ODPOWIEDZI NA PYTANIA WYKONAWCÓW

dot.: postępowania o udzielenie zamówienia sektorowego w trybie przetargu nieograniczonego prowadzonego na podstawie ustawy z dnia 29 stycznia 2004 r. Prawo zamówień publicznych, którego przedmiotem jest „Budowa publicznego terminalu promowego w Porcie Gdynia”, numer sprawy: ZNU-227/27/JG/ZTR-614/11/383/PK/2018

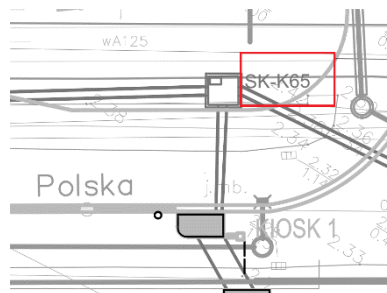
Instalacje elektryczne. Tom I cz. 3 rozdział 2.2 w opisie jest informacja, że transformatory mają moc 3 750kVA natomiast wg schematu RW_R_XX_IE_01 C transformatory mają moc 3 500kVA.

Prosimy o informację jakie mocy transformatory należy przyjąć do wyceny.

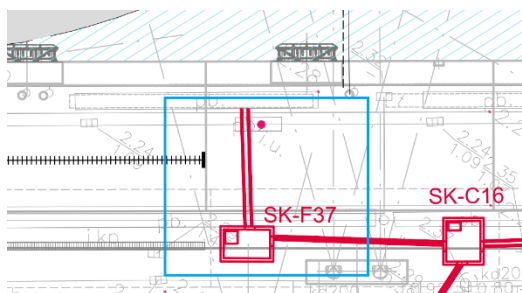
Sieci Elektryczne Studnie i kanały żelbetowe. W opisie pkt. 3.1 są wymienione studnie od SK-A do SK-J. Na planie PW_R_XX_SE_P_01.1 jest studnia elektryczna SK-K65. Proszę o podanie wymiarów studni.

Wymiary studni SK-K65 podano na rysunku nr „PW_R_XX_SEK_D21_B_STUDNIA KABLOWA SK-K - SZALUNEK-PW_R_XX_SEK_D21_B_STUDNIA KABLOWA SK-K – SZALUNEK Projektu Wykonawczego Projekt Zagospodarowania Terenu wyszczególnionego w Rozdziale IV SIWZ ust. 7 pkt 7.1. ppkt 3 Tom I Część 3 Rozdział 2.3.

rys. 2

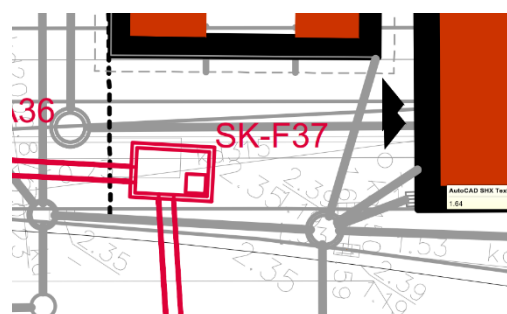
Instalacje elektryczne. W kanalizacji kablowej są zdublowane numery studni SK-F37
rys. 1

Na rysunku nr 1 i nr 2 znajduje się ten sam typ studni tj. SK-F wg Projektu Wykonawczego - Projekt Zagospodarowania Terenu wyszczególnionego w Rozdziale IV SIWZ ust. 7 pkt 7.1. ppkt 3 Tom I Część 3 Rozdział 2.3.
